製品一部変更実施連絡届

製品名　：　ML-5100　シリーズ
（上記製品を基本とする特注品を含みます。）

サトーパーツ 株式会社 技術部

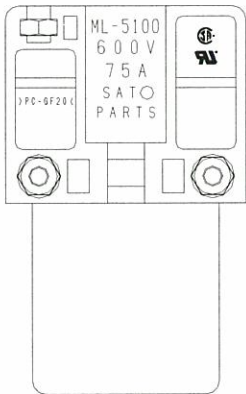
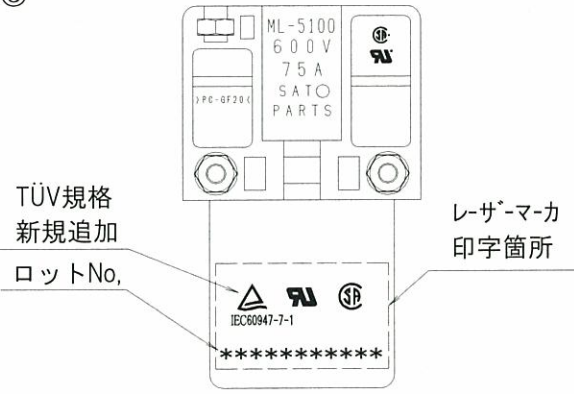
2) 変 更 内 容；①海外規格追加取得（TÜV）。②端子金具のメッキ変更。③レーザーマーカによる海外規格マーク及びロット No 印字を追加する。

現行品	変更品
① 海外規格 : UL、CSA	① 海外規格 : UL、CSA、TÜV
② 端子金具メッキ : ニッケルメッキ	② 端子金具メッキ : 光沢スズメッキ
③	③

3) 変更の理由；ML-5200 の販売に合わせて、端子金具のメッキを光沢スズへ統一致します。
